# JUSTIFICACIÓN TÉCNICA

# CONVENIO MODIFICATORIO Nº 01

**CONSTRUCCION DEL TRAMO RUTA 10 (CAPIIBARY) – STO. DOMINGO – ESC. AGRICOLA – SIDEPAR RUTA 13 (DEPARTAMENTO DE SAN PEDRO Y CAAGUAZU). LOTE 2: PROGR. 17+600 A 27+127, LONGITUD: 9,520 KM. RUTA 13 RAMAL A PRIMERA LÍNEA LONGITUD: 5,90 KM, LONGITUD TOTAL: 15,42 KM.**

## ANEXO 1- LISTA DE CANTIDADESY PRECIOS UNITARIOS - CONVENIO MODIFICATORIO Nº 01

## Alcantarilla celular simple 1,00 m x 1,00 m

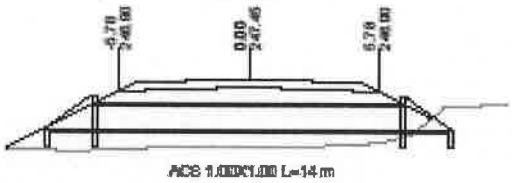
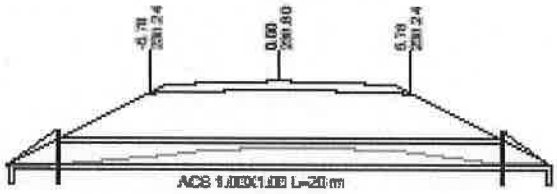
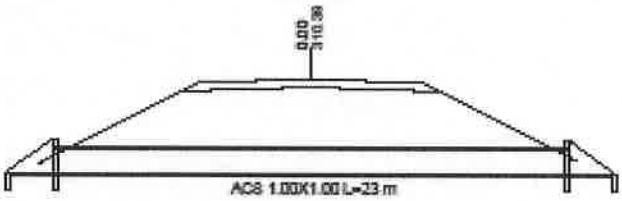
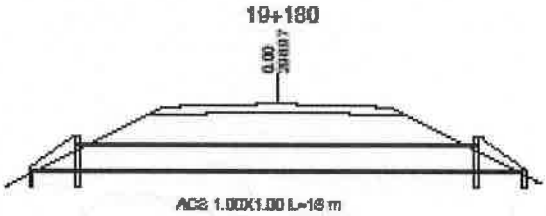
*Ítem 7 – Alcantarilla celular simple 1,00 m x 1,00 m*

| Descripción | Cantidad (m) |
| Contractual | 106,00 |
| C.M. Nº 1 | 117,00 |
| **Diferencia** | **+11,00** |

La necesidad de prever cantidades mayores o menores longitudes de las alcantarillas se obtiene de los perfiles típicos en los emplazamientos, detectándose mayores o menores longitudes necesarias para salvar el ancho real producido entre los pies de taludes, obtenidos de los perfiles para cada emplazamiento. Se adjuntan detalles de los mismos.

## Alcantarilla celular doble 1,00 m x 1,00 m

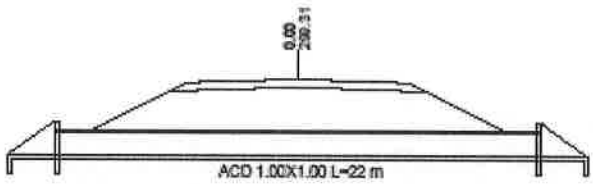
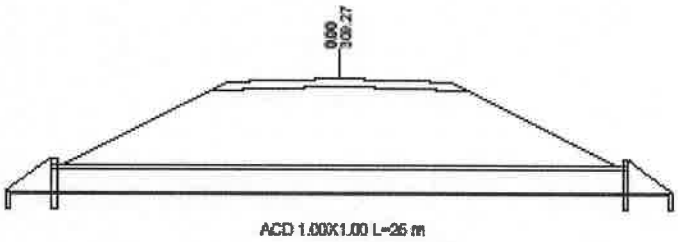
*Ítem 8 – Alcantarilla celular doble 1,00 m x 1,00 m*

| Descripción | Cantidad (m) |
| Contractual | 54,00 |
| C.M. Nº 1 | 48,00 |
| **Diferencia** | -6,00 |

## Alcantarilla celular simple 1,50 m x 1,50 m

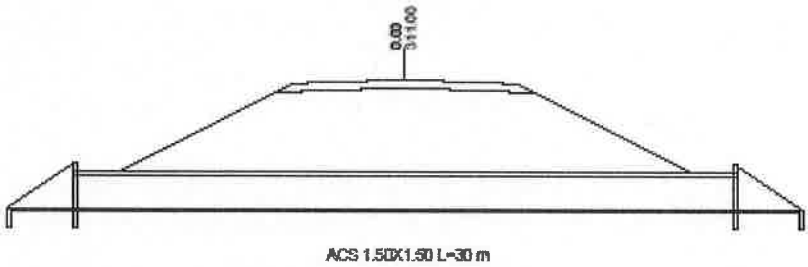
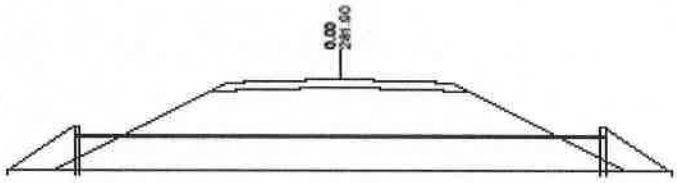
*Ítem 9 – Alcantarilla celular simple 1,50 m x 1,50 m*

| Descripción | Cantidad (m) |
| Contractual | 39,00 |
| C.M. Nº 1 | 54,00 |
| **Diferencia** | **+15,00** |
